**PLAN ESPECIAL DE INFRAESTRUCTURAS PEI-PFOT-190:  
PLANTAS SOLARES FOTOVOLTAICAS MÁSTIL SOLAR, DRIZA  
SOLAR Y LA SUBESTACIÓN ELÉCTRICA Y LÍNEAS  
ASOCIADAS.**

VERSIÓN FINAL DEL PLAN: DOCUMENTO PARA OBTENCIÓN DE LA  
DECLARACIÓN AMBIENTAL ESTRATÉGICA

**ESTUDIO AMBIENTAL ESTRATÉGICO MODIFICADO (ART. 23 DE LA LEY 21/2013)**

**TÉRMINOS MUNICIPALES DE ARGANDA DEL REY, CAMPO  
REAL, PERALES DE TAJUÑA Y VALDILECHA.**

**Vallado y ámbito de la PFV Mástil Solar**

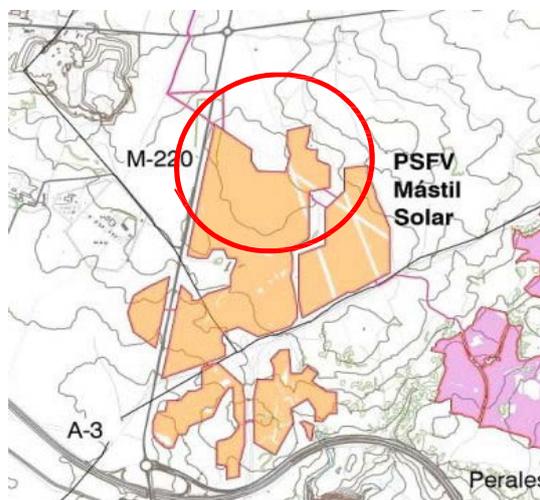
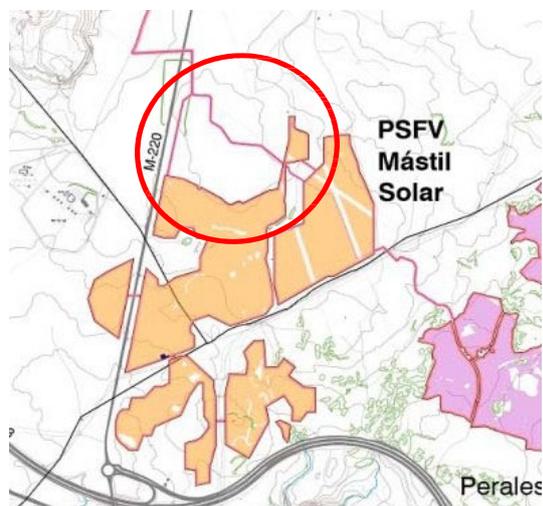
- Recorte del vallado de la planta, reduciendo la superficie de implantación de 145,26 ha a 119,01 ha (aproximadamente un 18% de reducción de la PFV).
- Ajuste del vallado al norte de la planta así como de implantación de los seguidores.
- Redefinición del trazado de las líneas de BT y de la línea de 30 kV.

- Dar cumplimiento a la DIA así como a lo establecido en el informe de la D.G. de Biodiversidad respecto a la superficie de implantación del proyecto: "*Reducción de la superficie de las PSFV Mástil Solar en 26,37 ha*" (lo que ha supuesto una reducción de alrededor del 8% de la superficie del total del proyecto).

**Modificación 1 de las LS 30 kV entre la versión inicial (línea verde) y final (línea naranja) del PEI**

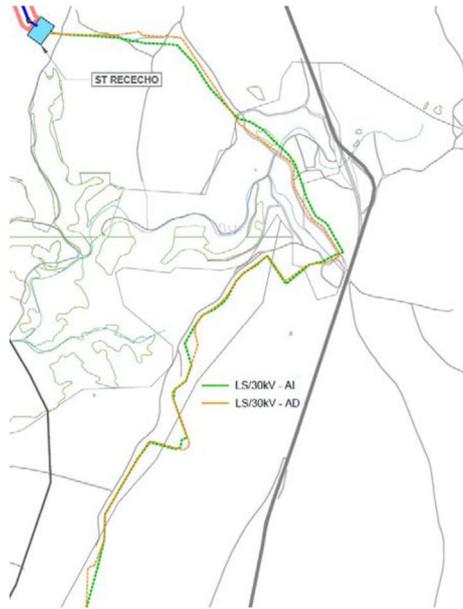
- Dar cumplimiento al requerimiento indicado en la DIA: *“Se realizará el mismo trazado y zanja para las líneas de media tensión de 30 kV de ambas plantas, con el objetivo de reducir las afecciones”*.

También se ha modificado el trazado de estas líneas para dar cumplimiento al requerimiento del Área de Vías Pecuarias de la D. G. de Agricultura, Ganadería y Alimentación de la Comunidad de Madrid, en el que solicita una alternativa de trazado que no afecte por paralelismo al dominio público pecuario del Cordel de Extremadura:

**Modificación 3 de las LS 30 kV entre la versión inicial (línea verde) y final (línea naranja) del PEI  
(cruzamiento con la carretera M-229 con perforación horizontal dirigida)**

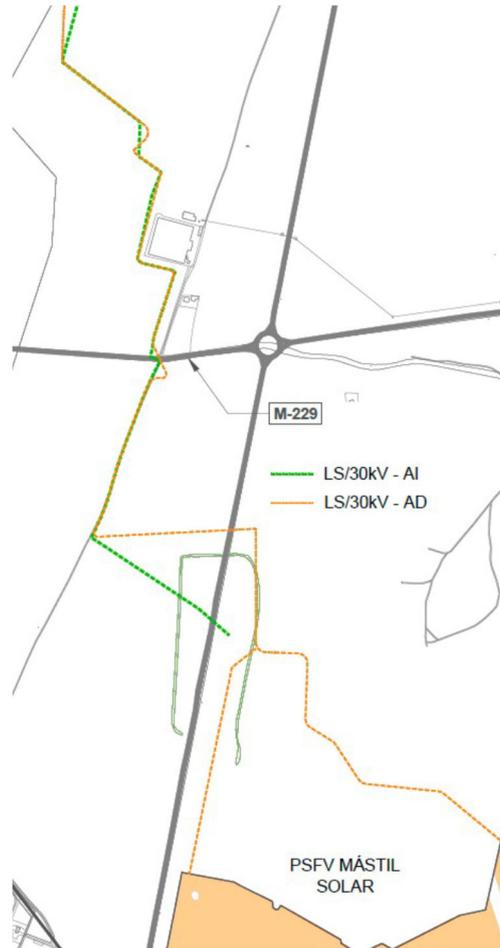
Y por último, se ha modificado el trazado de estas líneas en su zona de cruzamiento con la carretera M-229, para llevar a cabo una perforación horizontal dirigida bajo la carretera.

**Trazado de la LEAT ST Rececho – AP39 según versión final del PEI**

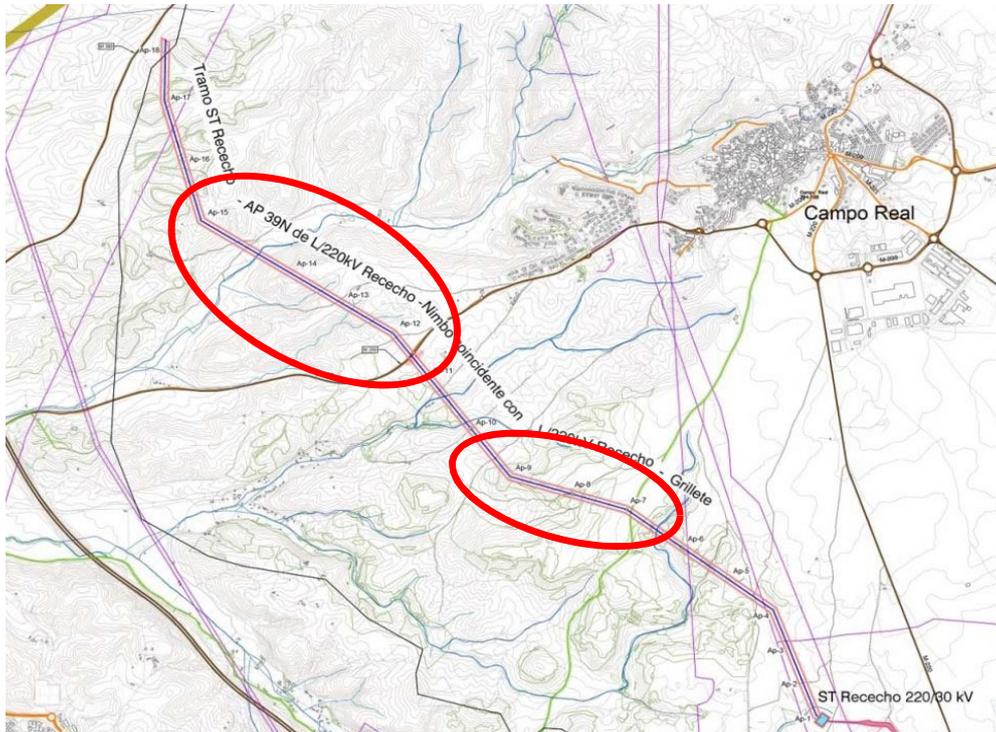
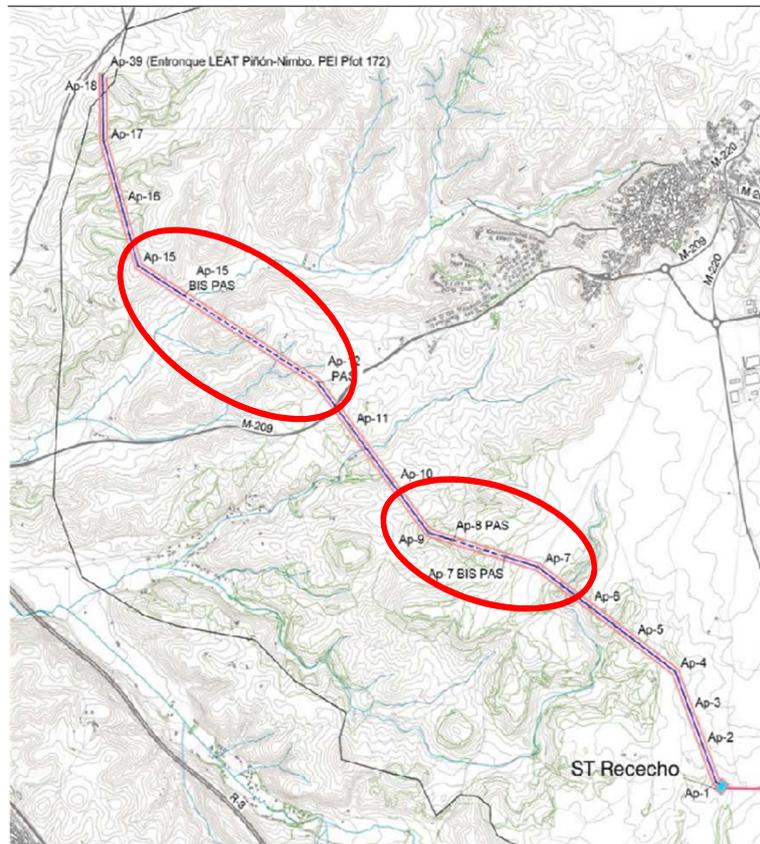
- En la línea de alta tensión de 220 kV (LEAT), desde la ST Rececho hasta su entronque con el apoyo 39 (AP 39) de la LAAT LEAT Piñón – Nimbo se introducen dos tramos soterrados (bajo traza):
  - Tramo entre los apoyos originalmente denominados como AP-7 y AP-9 (según nomenclatura en la versión inicial del plan). Este tramo soterrado está comprendido entre los nuevos apoyos AP 7BIS PAS y AP 8PAS, según denominación en la versión definitiva.
  - Tramo entre el apoyo originalmente denominado como AP-12, que pasa a denominarse AP-12PAS y nuevo apoyo AP-15PAS, previo al original AP-15

Figura 5. Efectos sobre los corredores ecológicos entre la versión inicial y final del PEI. Fuente: elaboración propia.

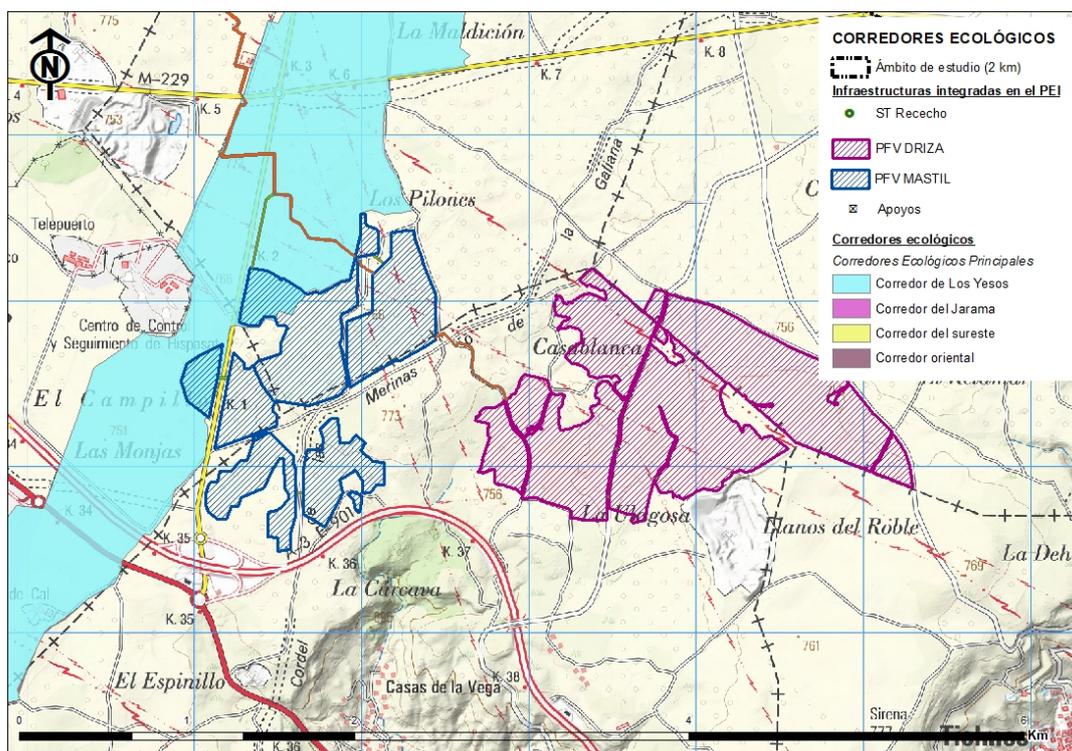
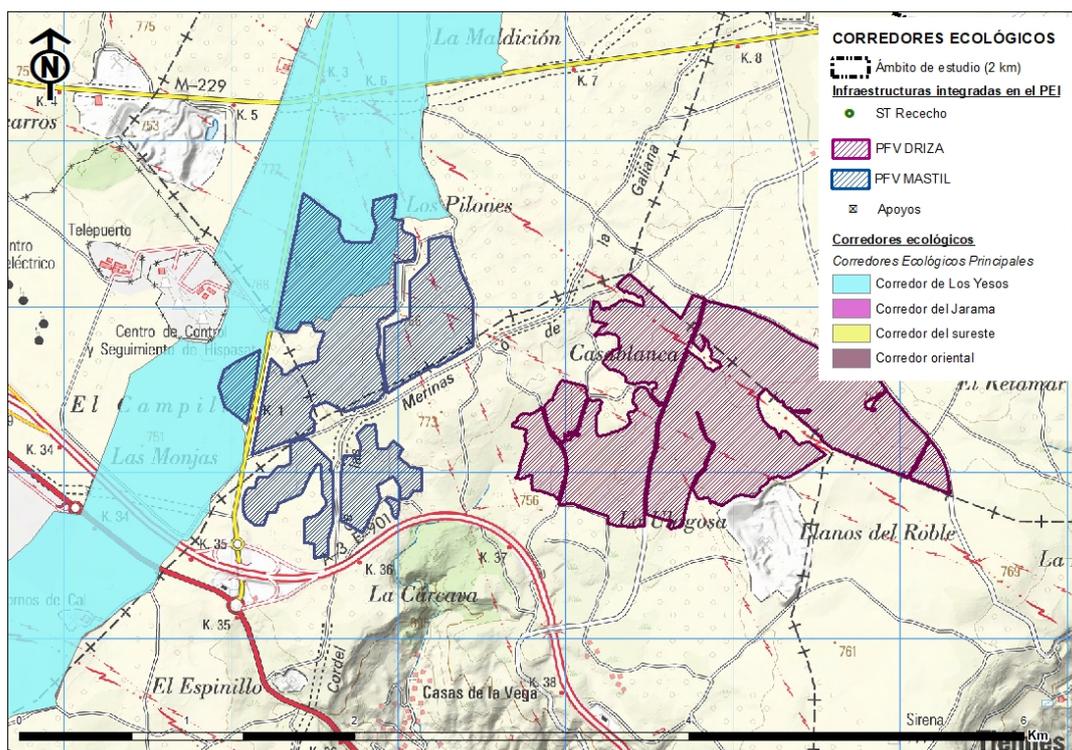
Al separar las dos PFV dejando libre el espacio correspondiente al corredor ecológico, se considera que la alteración y pérdida de hábitats, así como la pérdida de individuos de especies sensibles sería menor, siendo el efecto global sobre la fauna **compatible-moderado** en fase de construcción y funcionamiento y **compatible** en la fase de desmantelamiento.

Figura 6. Efectos sobre el patrimonio cultural entre la versión inicial y final del PEI. Fuente: elaboración propia.

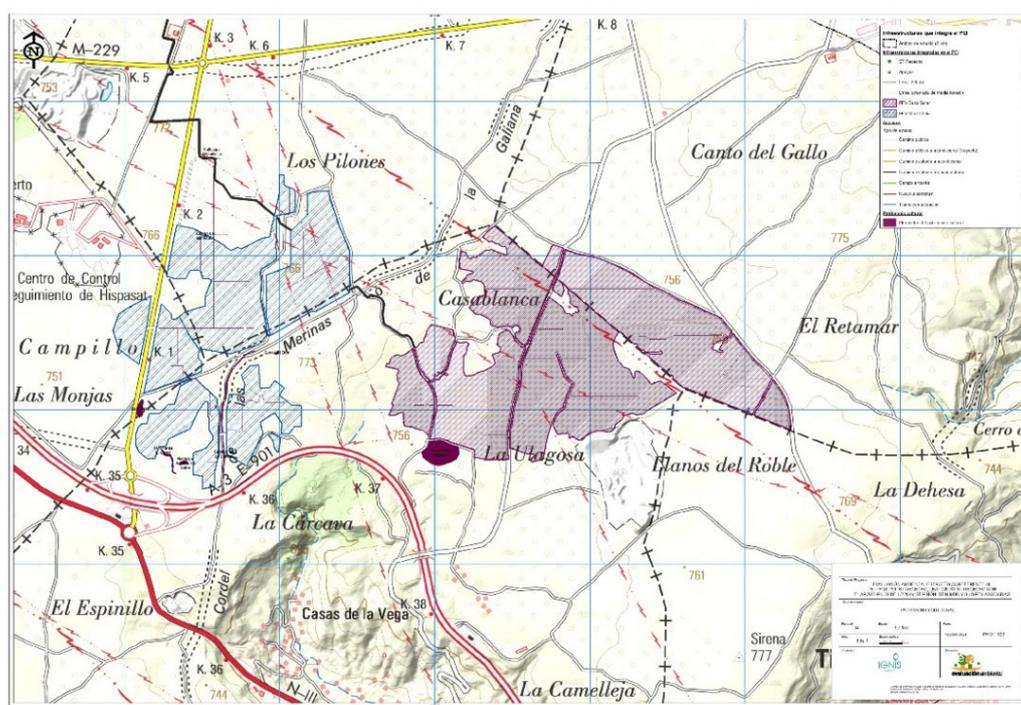
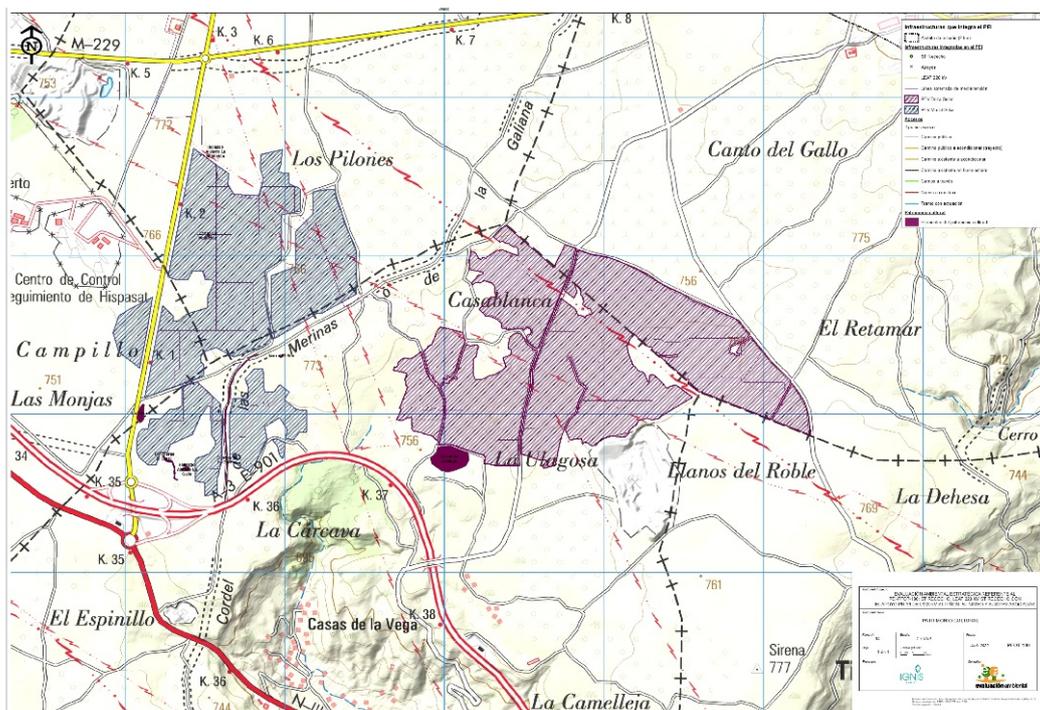
La implantación final de las PFV Mástil y Driza Solar varía la valoración ya realizada en el EsAE de junio de 2022 ya que la reducción de superficie sufrida en ambos ámbitos tras las indicaciones derivadas de la declaración de impacto ambiental tuvo por objetivo dejar de afectar de manera directa a varios bienes patrimoniales protegidos por lo que el efecto potencial de las PFVs sobre el patrimonio cultural ha cambiado pasando a ser **compatible** en todas las fases del proyecto.

Figura 7. Efectos sobre los HIC entre la versión inicial y final del PEI. Fuente: elaboración propia.

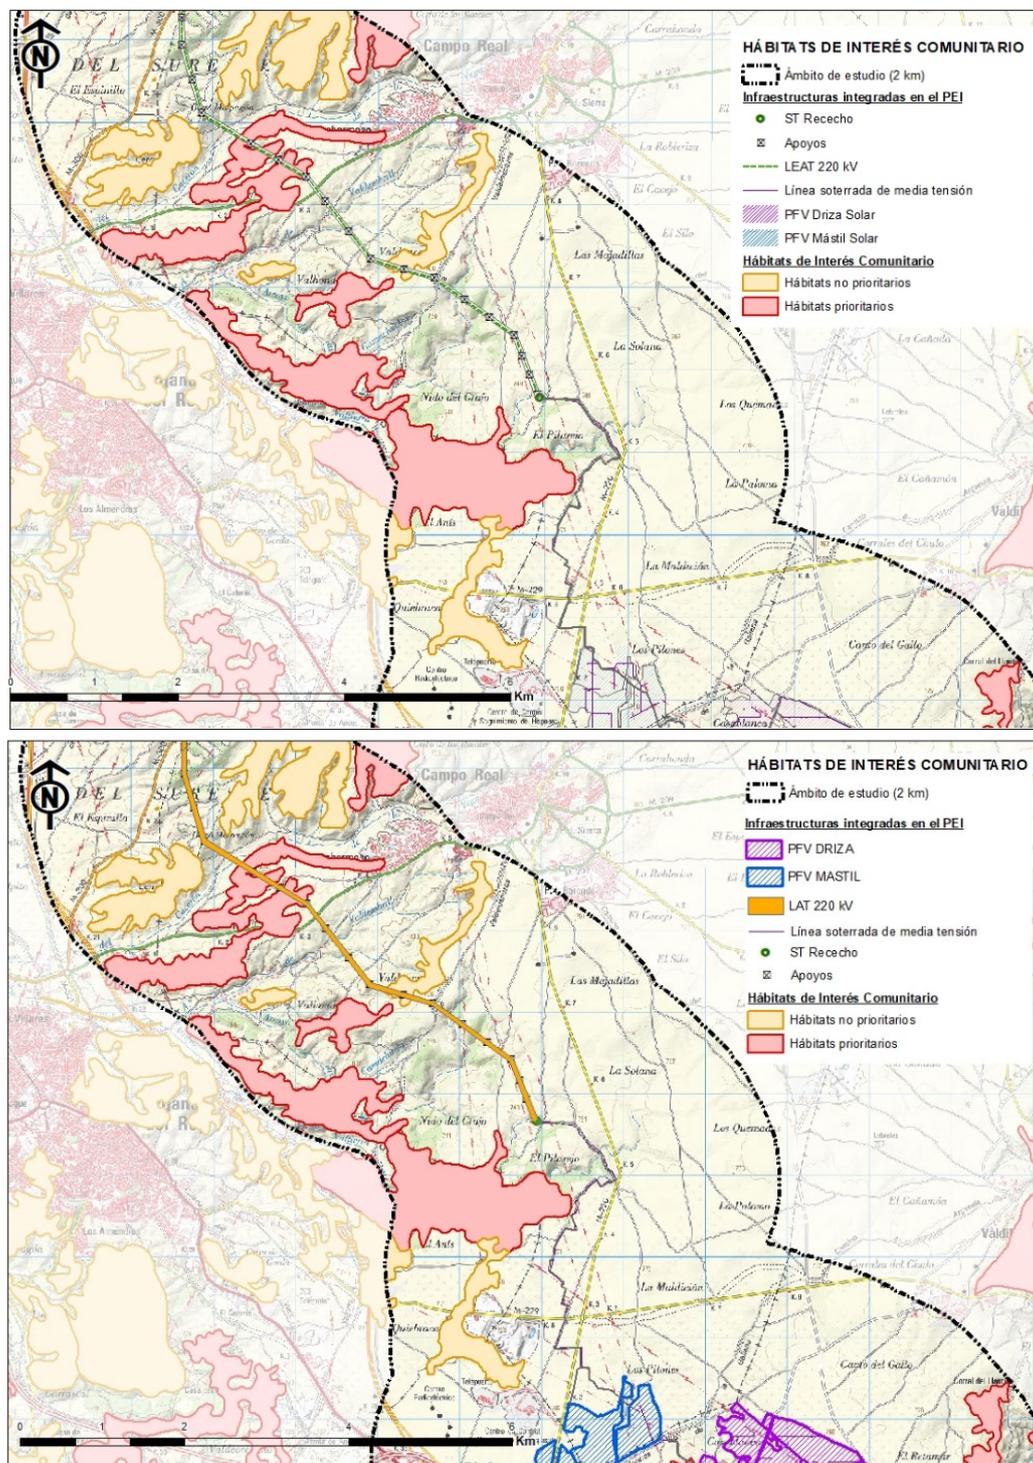
El efecto sobre la variable HIC varía con la modificación de la línea ya que uno de los motivos principales de los cambios efectuados respecto al proyecto original es que había coincidencia

del trazado con zonas de protección catalogadas como Monte Preservado y Hábitat de Interés Comunitario (HIC). Al soterrar la línea en dos de sus tramos esto deriva en una modificación de la valoración del efecto sobre este punto respecto al EsAE original si bien no es lo suficientemente de peso como para cambiar la valoración global del efecto sobre vegetación, flora e HIC, que seguiría manteniéndose como **compatible-moderado** en fase de construcción, **compatible** en fase de funcionamiento y **positivo** en fase de desmantelamiento.

Figura 8. Efectos sobre los Montes Preservados nido la versión inicial y final del PEI. Fuente: elaboración propia.

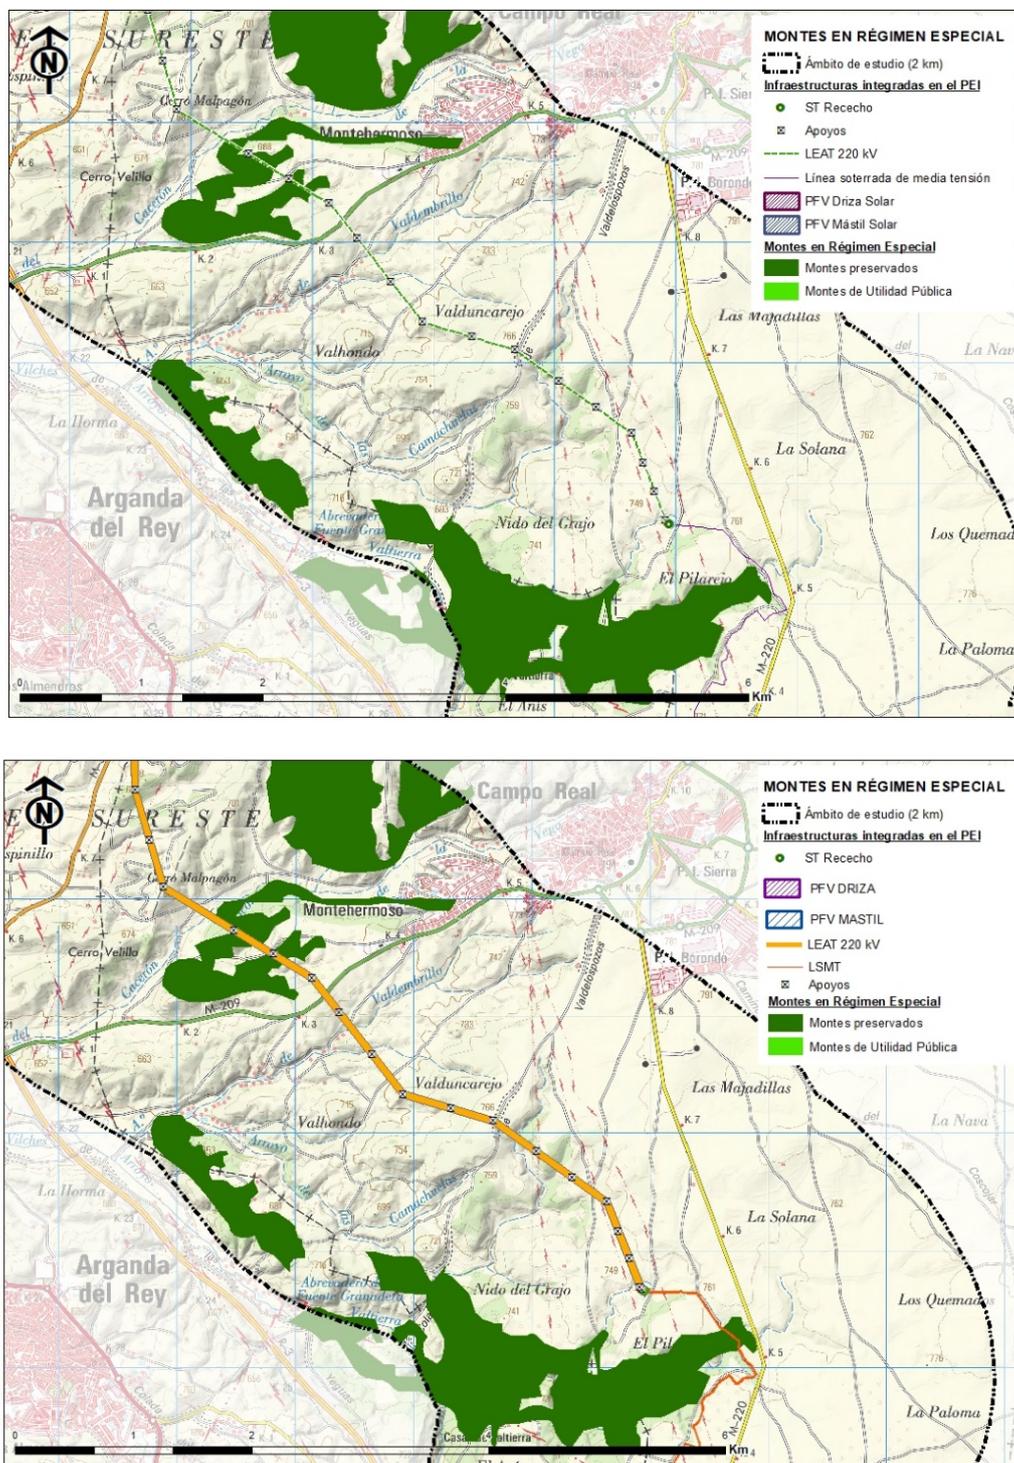
La implantación de la LEAT en la versión final del PEI ha sufrido modificaciones para evitar las zonas de Monte Preservado, por lo que se ha modificado la valoración final del efecto ambiental en Espacios Protegidos al disminuir el impacto sobre esta figura de protección, variando de **no significativo a compatible**.
